XINGU RIO
TRANSMISSORA DE ENERGIA S.A.

2º RELATÓRIO DE RESPOSTAS AO PARECER 02001.000310/2017-04 COEND/IBAMA

Sistema de Transmissão Xingu – Rio

Outubro – 2017

Figura 1.16-1 - Gráfico de simulação do ruído audível na faixa de servidão dos seccionamentos das LTS 500 kV de FURNAS para a SE Terminal Rio.

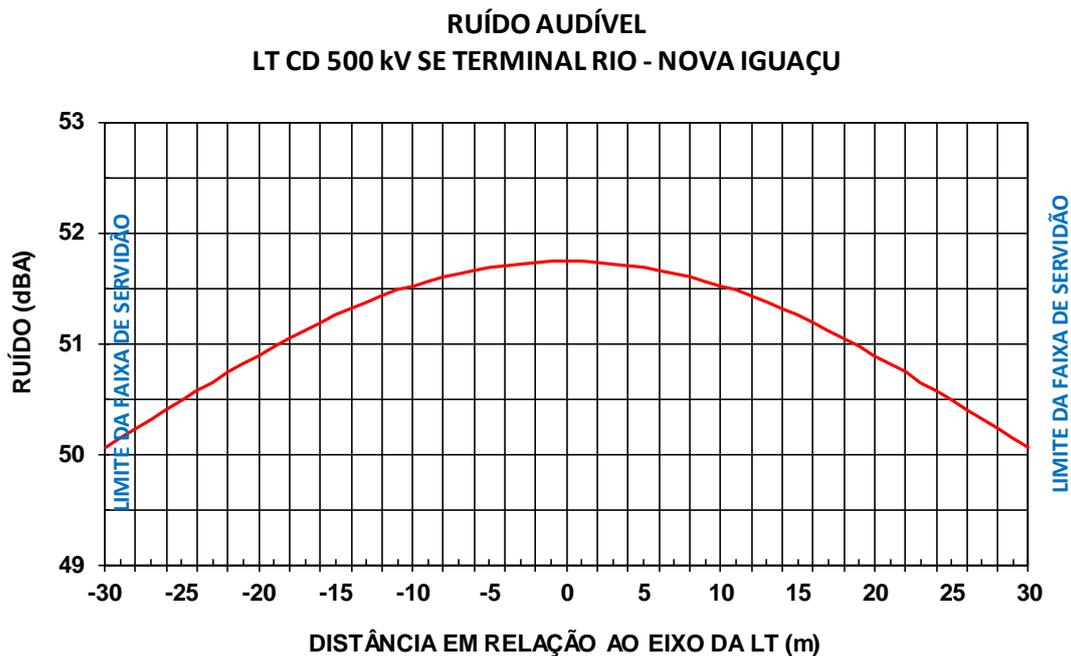
- 1.15 Anexo II – Condicionante 2.6D – Distância canteiros..... 7
- 1.16 O empreendedor deverá informar, quando da apresentação do Projeto Executivo: um gráfico, demonstrando a evolução do ruído audível relacionado ao distanciamento do eixo de cada LT e do distanciamento da área das SEs; mapear as áreas de possível incômodo à população lindeira às faixas de servidão e as SEs de acordo com a Resolução CONAMA 01/90. 7

R: Os gráficos de simulação computacional de ruído, em função do distanciamento ao centro da faixa de servidão dos Seccionamentos e da LT 500 kV Terminal Rio – Nova Iguaçu são apresentados a seguir (Figuras 1.16-1 e 1.16-2). O resultado foi obtido a partir da simulação computacional para a configuração típica da linha de transmissão sob condição de operação.

Figura 1.18-1 – Potencial Espeleológico da área do eletrodo Xingu e parte de sua respectiva LT

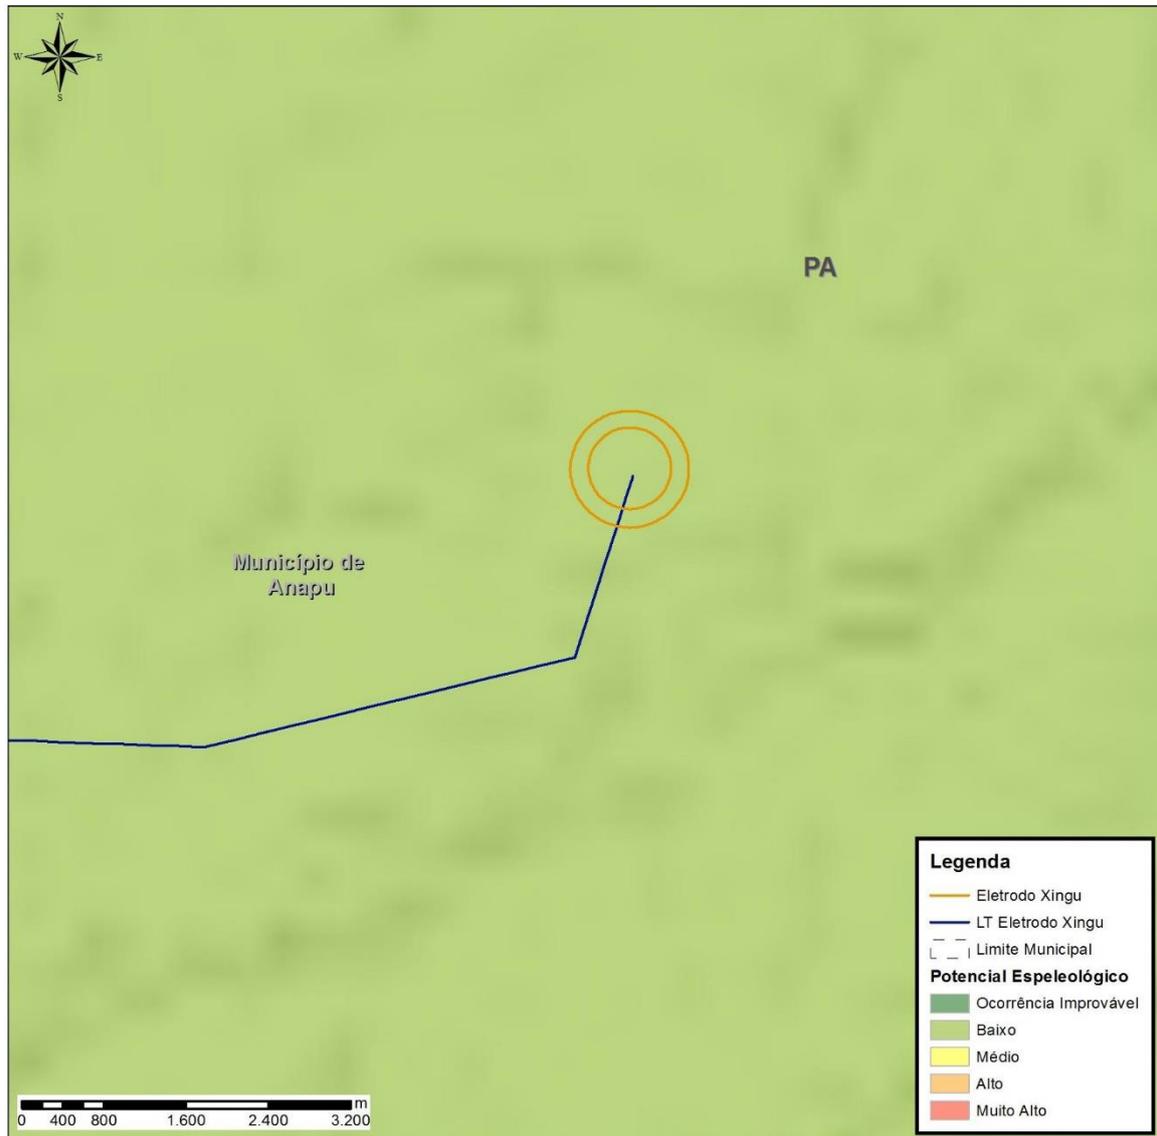
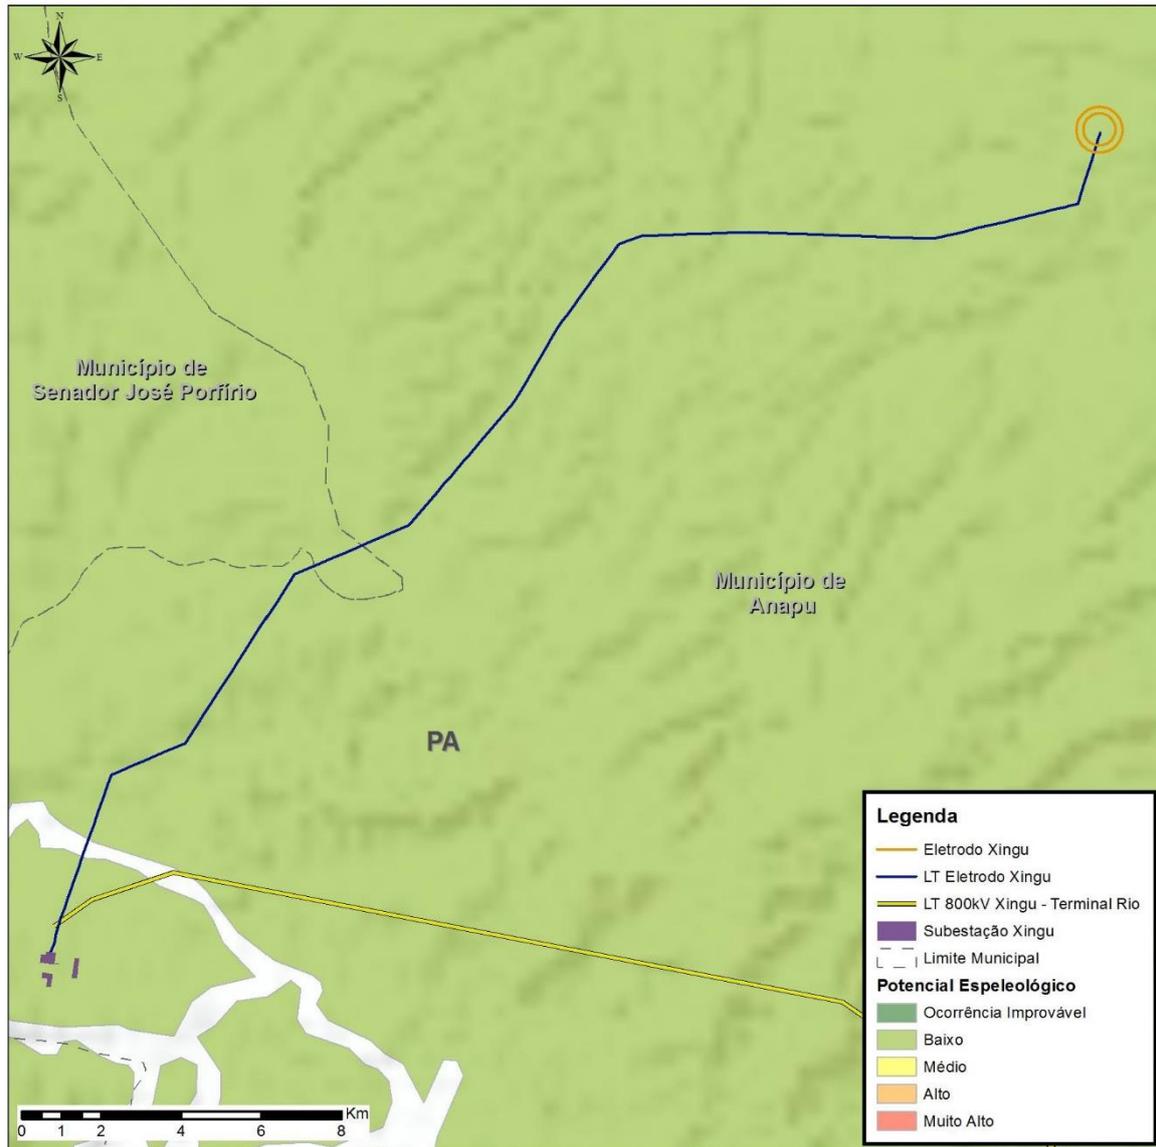
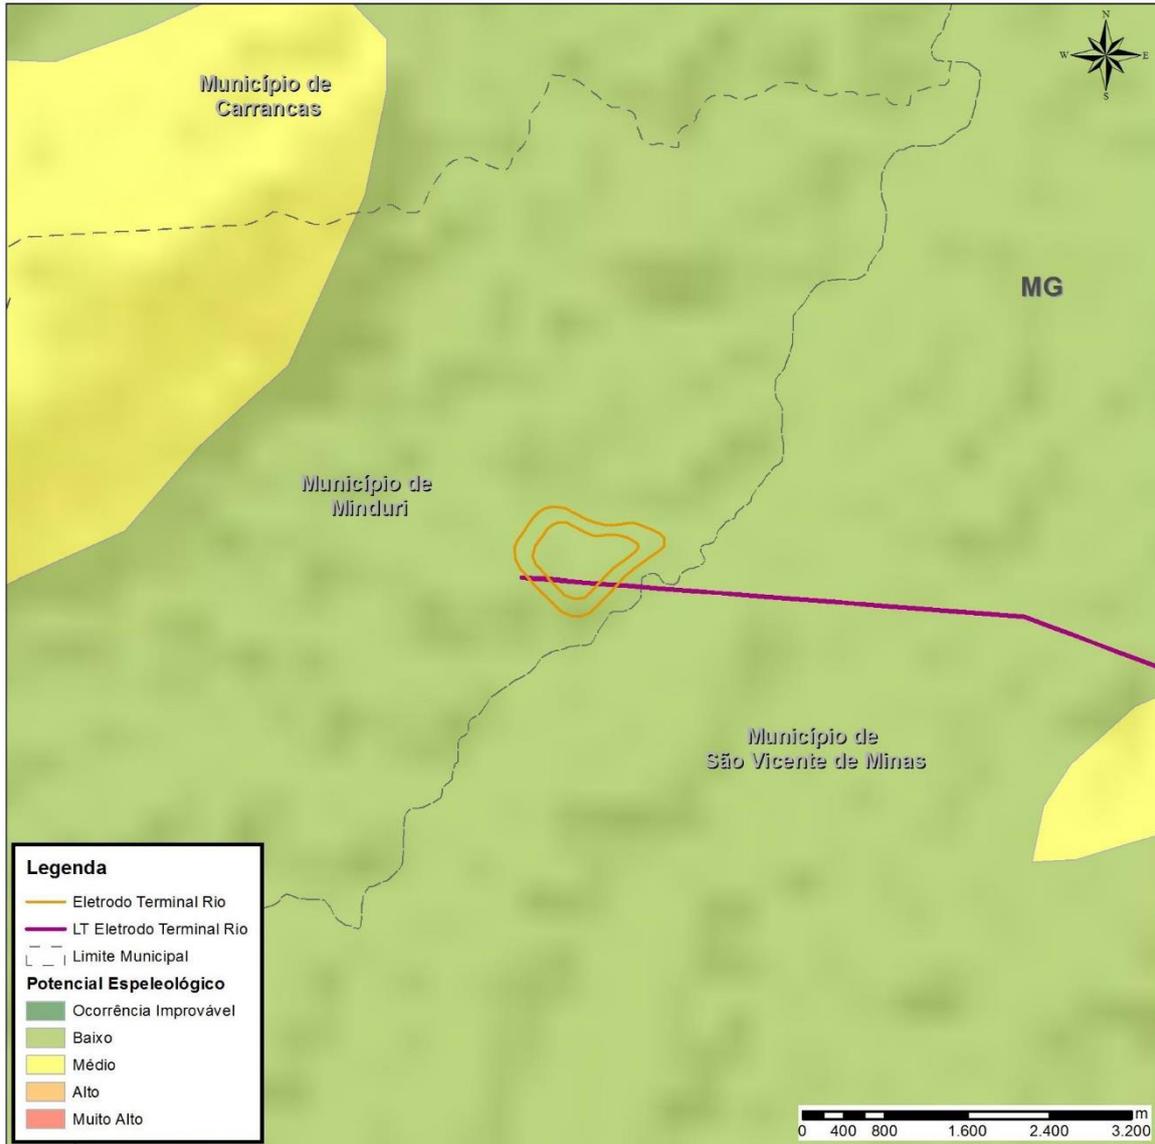
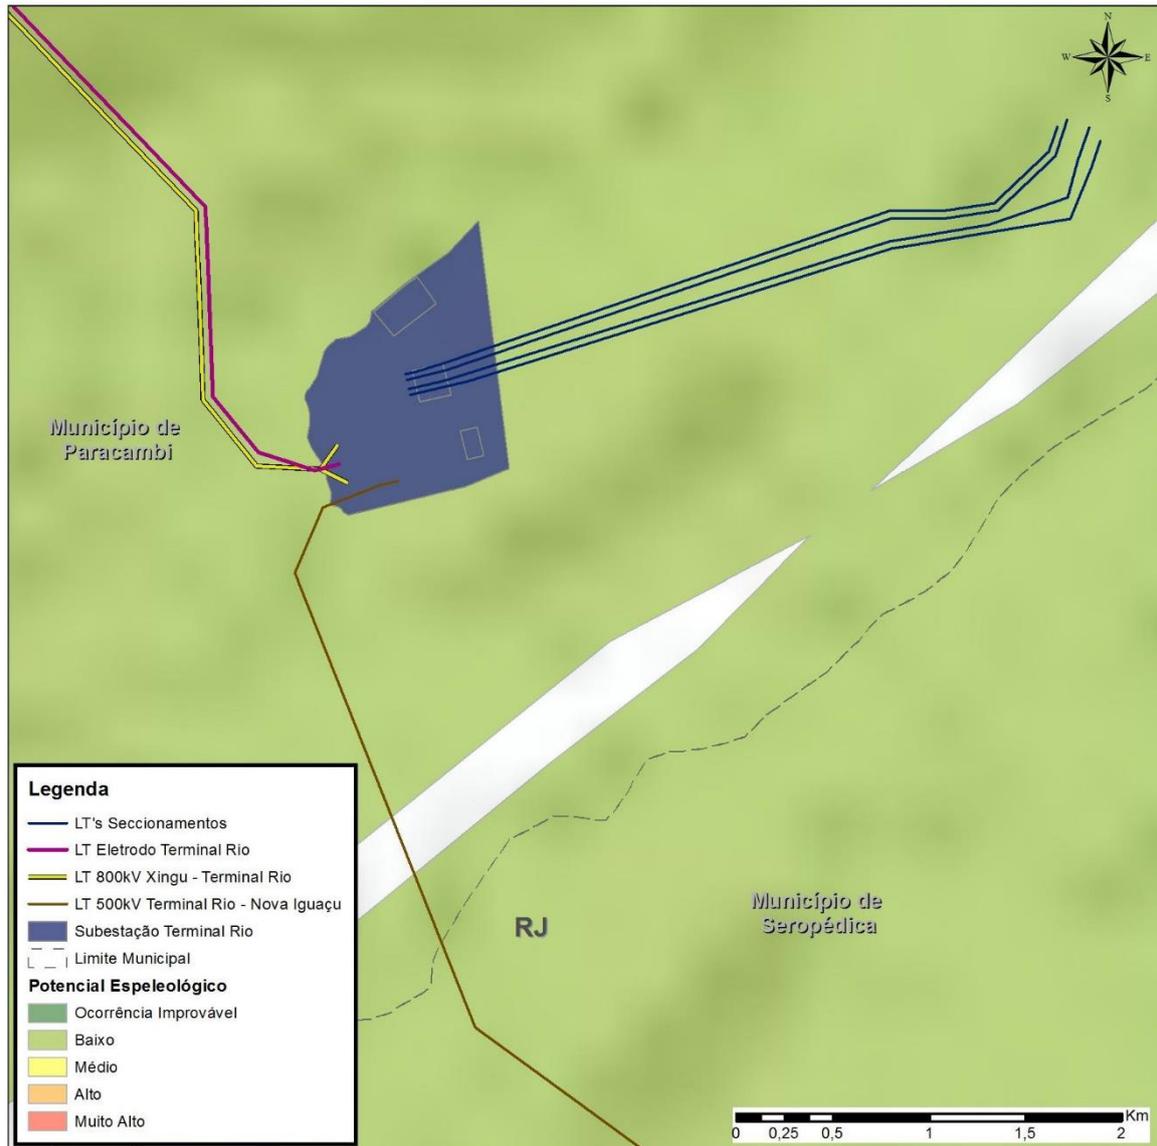
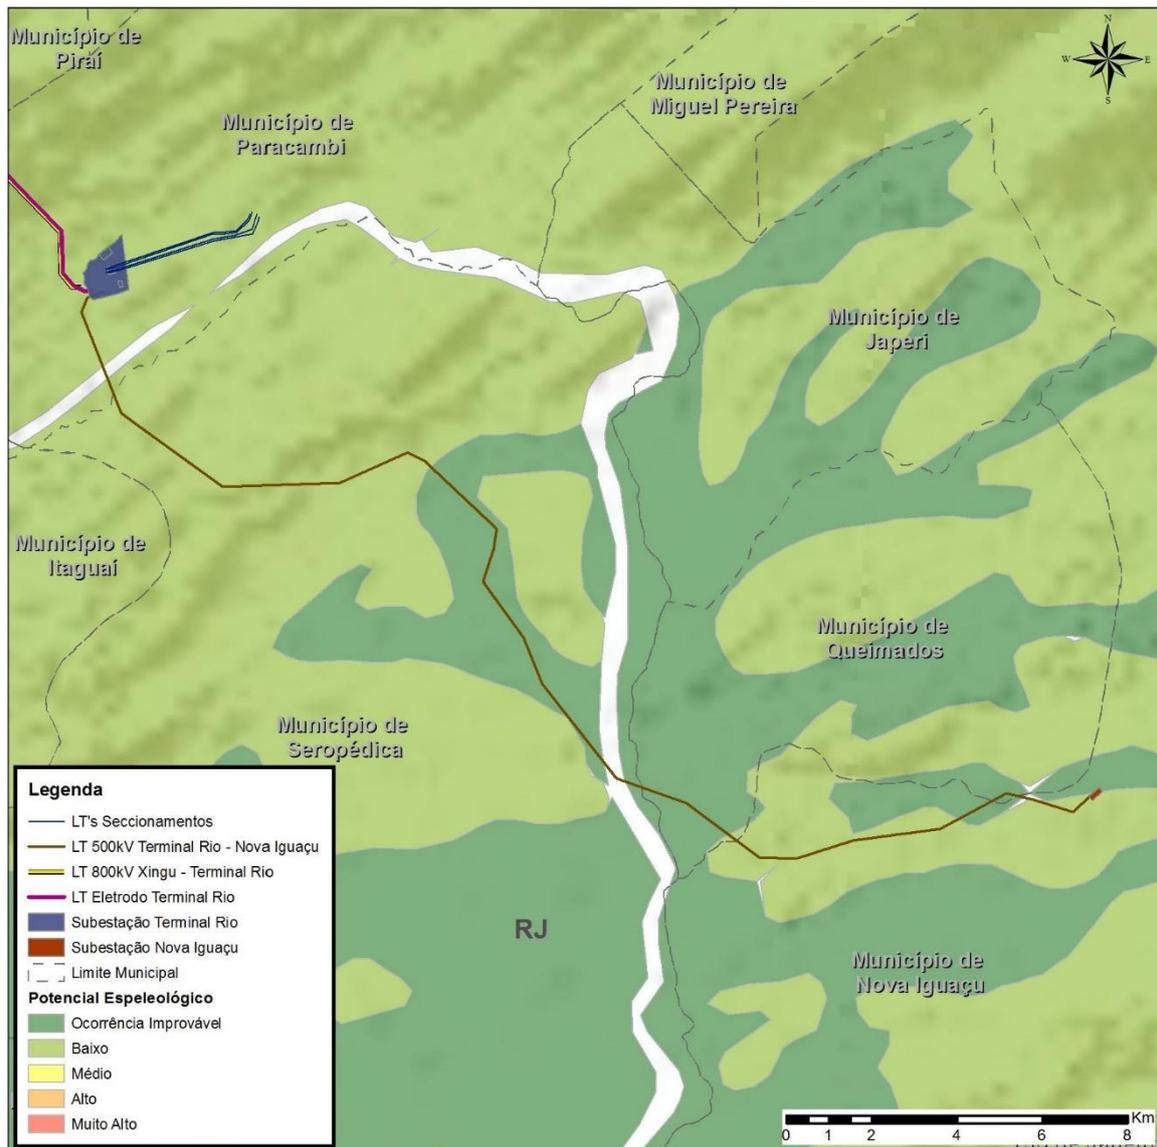
- 1.17 Tais informações deverão também, servir como subsídios para o detalhamento do item “Monitoramento de Ruído” do PGA..... 9
- 1.18 P.14 Programa de Detecção e Avaliação de Cavidades Naturais Subterrâneas: Considerando ser provável que o projeto executivo apresente variantes ao traçado em estudo, considerando ainda que importantes áreas de potencial cárstico são interceptadas pelos componentes do empreendimento, por fim, considerando a relevância e importância de tal programa para evitação de afetação em cavidades, quando do requerimento de LI, deverá ser apresentado o 1º Relatório sobre este programa, para que subsidie a decisão sobre eventual emissão de LI..... 9

R: A análise do potencial cárstico nos locais de instalação dos componentes do empreendimento contemplados por este relatório, revela que grande parte das estruturas encontram-se em áreas de potencial espeleológico médio, baixo ou ocorrência improvável, conforme observados na **Figura 1.18-1** até a **Figura 1.18-5**.

Ressalta-se que um trecho da LT do eletrodo Terminal Rio, compreendido entre os municípios de Valença, Barra do Piraí e Piraí, encontra-se em área de potencial espeleológico muito alto, porém este trecho compartilha a faixa de servidão da LT 800kV, já analisado e aprovado pelo IBAMA através da emissão da LI 1180/2017. Ainda assim, vale destacar que durante os processos construtivos estes trechos serão tratados com especial atenção em relação a afetação de cavidades.
